# Numéro 3/2007

## Modification clé de cache-moyeu

## **Mâchoires et garnitures de frein BPW**

**03.339.05.02.0**

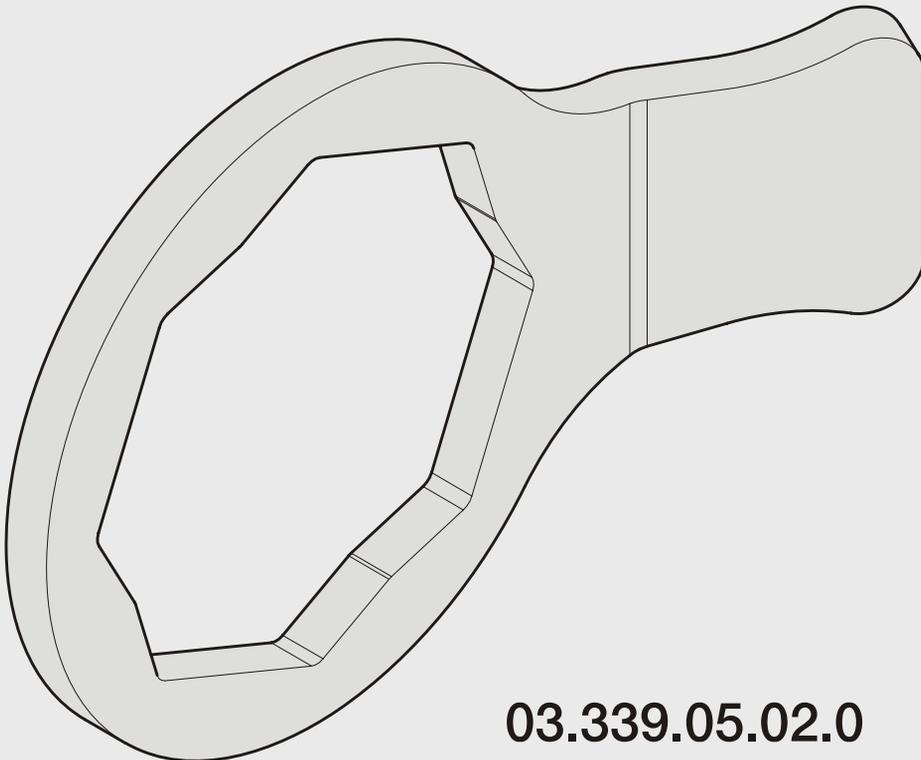
La clé 03.339.05.02.0 (jusqu'alors octogonale, ouverture 120) présente l'empreinte modifiée de l'exécution 03.339.05.07.0 et convient donc pour ECO Plus 2 à déport ET 120 / ET 0.
